掘座卓・掘ごたつ　ヒーター一覧

［2023.6.20更新］

掘座卓用ヒーター
MH9450・MH9460**から**
MH9101L2・MH9102L2
(薄型脱臭ヒーター)へ
交換する際のお願い

添付資料1

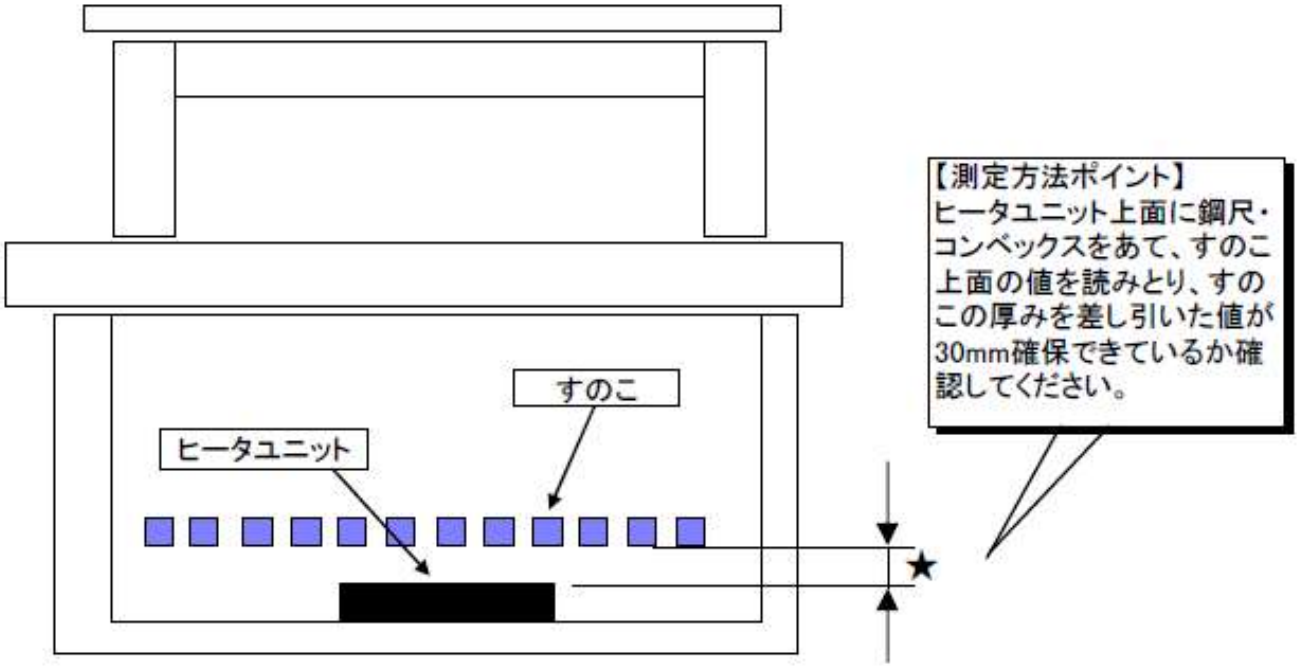
＜厳守＞
★印寸法(ヒーターユニット上面とすのこ裏面の距離)を30mm**以上確保する**

＜警告＞
★印寸法が30mm**より小さい場合火災につながる恐れがあります**

■備考
発売当初(1980年頃)の本体は★印の寸法が20mm程度になっている商品があります。
その為、MH9450・MH9460→ MH9101L2　MH9102L2* へそのまま交換しますと、ヒータの高さ寸法差(10mm)を考慮しますと★印の寸法は10mm程度になってしまいます。
ヒーターやコードの交換は必ずパナソニック テクノサービス㈱　又は 電気店に依頼してください

交換の際には、上記のとおり★印の寸法を30mm確保するため、現場にてすのこ受部上にスペーサー(合板等:現場手配)を貼りつけ、高さ調整をお願いいたします。
この際、すのこの移動でスペーサーが外れないように、木ネジ・接着剤等で固定してください。

品番		寸法(mm)
現在お使いのヒータ	MH9450	MH9460	482×462　高さ48．6
交換対応ヒータ	MH9101L2	MH9102L2*	360×380　高さ58．5

添付資料2

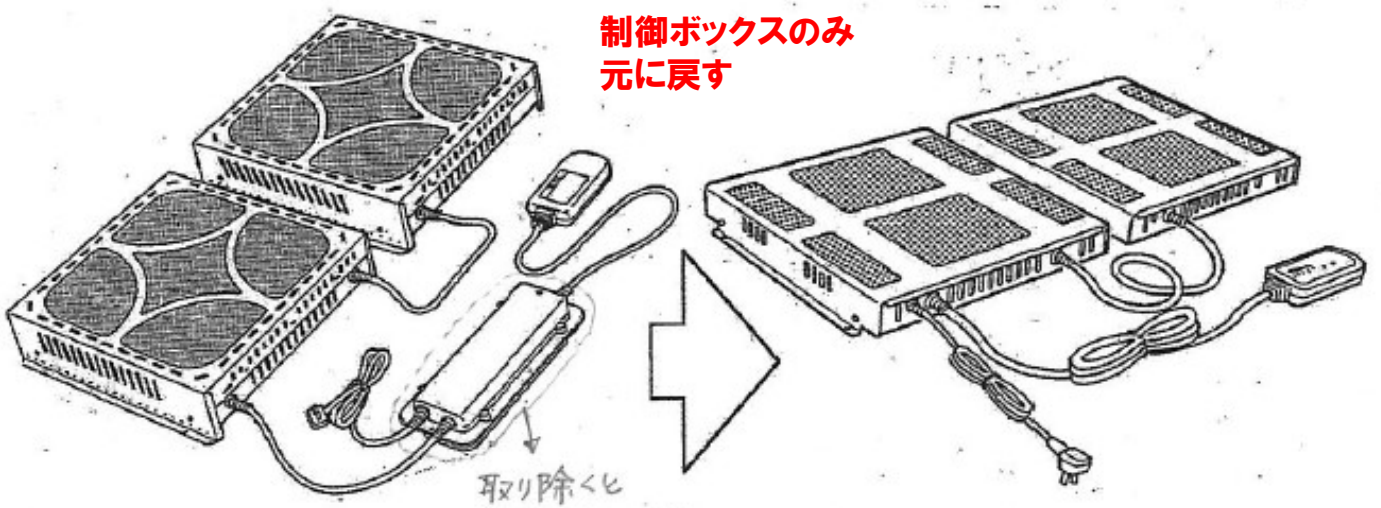
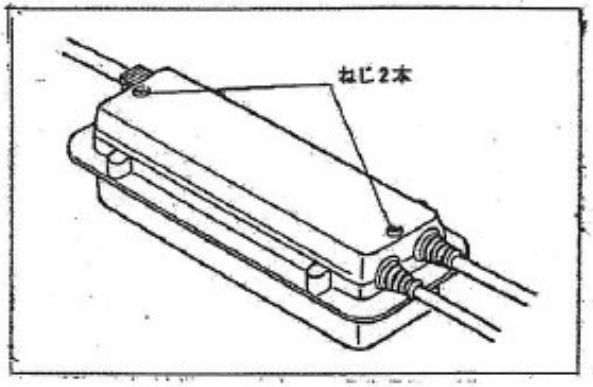
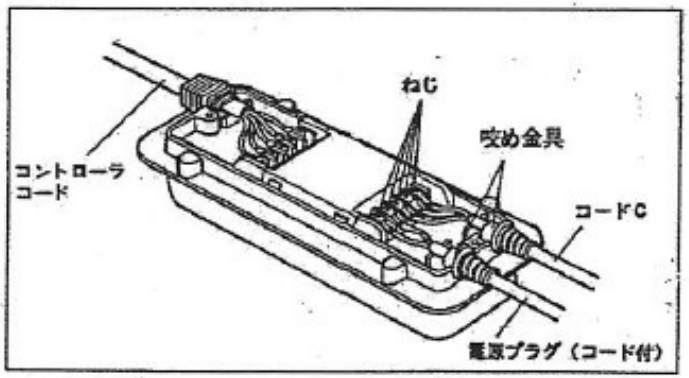
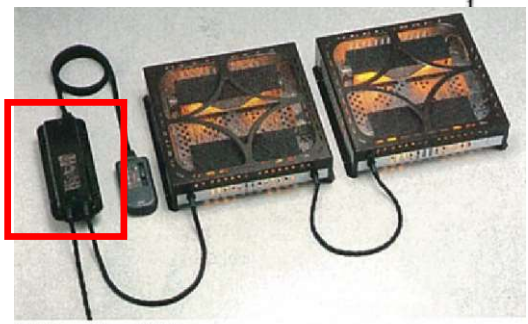
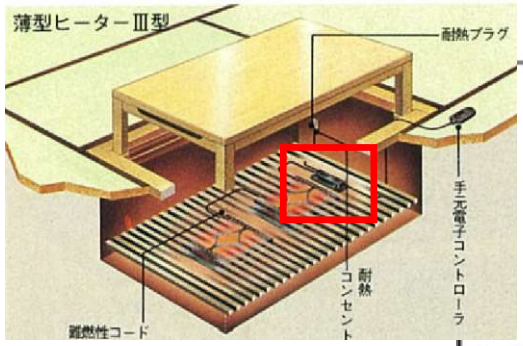
・MH9702、MH9802**から**MH91022**の交換時のご注意点**

姿　図	 MH９７０２・MH９８０２ （電子コントロールヒーター）　MH91022（薄型脱臭ヒーター）
コード 取り外し手順	MH９７０２・MH９８０２から、 MH91022 へ交換の際には、制御ボックスの穴が本体の底板に残る形になりますので、制御ボックスのコード（３本）を取り外して、元の位置へ戻して下さいますようにお願い致します。  ①制御ボックス上面の２本のネジをはずす。  ②コントローラコード、電源プラグ、コードCを端子台ネジ部よりはずし、ふたたび上フタをして、ネジにて固定する。
